Amt der Tiroler Landesregierung

Wasserkraftanlage Obere Isel - Beurteilung nach dem Kriterienkatalog

Geschäftszahl LADStv-823-AJ/15-2014

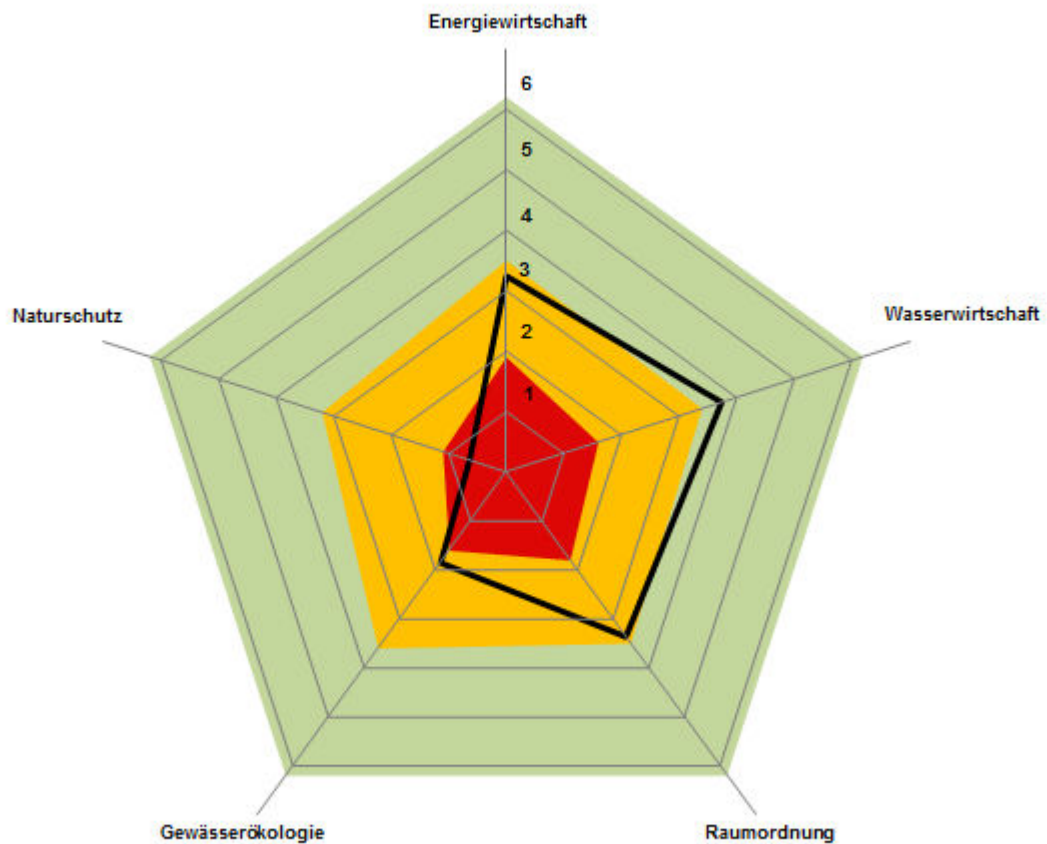
Der Fachbereich Naturschutz liegt klar im „sehr kritischen“ (roten) Bereich und auch der Fachbereich Gewässerökologie nur wenig besser im „kritischen“ (gelben) Bereich.

Dem stehen in den nutzungsorientierten Fachbereichen (v.a. Energie- und Wasserwirtschaft) keineswegs überragende Bewertungen gegenüber, die etwa deutlich im „attraktiven“ (grünen) Bereich liegen würden. Vielmehr befindet sich die Bewertung im Fachbereich Energiewirtschaft – nicht zuletzt aufgrund der netzwirtschaftlich derzeit kaum realisierbaren Energieableitung – sogar knapp nur im „bedingt attraktiven“ (gelben) Bereich und die Bewertung im Fachbereich Wasserwirtschaft noch recht nahe an der gelb-grünen Grenze im „attraktiven“ (grünen) Bereich.

Zusammenfassend kann das gegenständliche Projekt daher nicht zur Weiterverfolgung empfohlen werden.
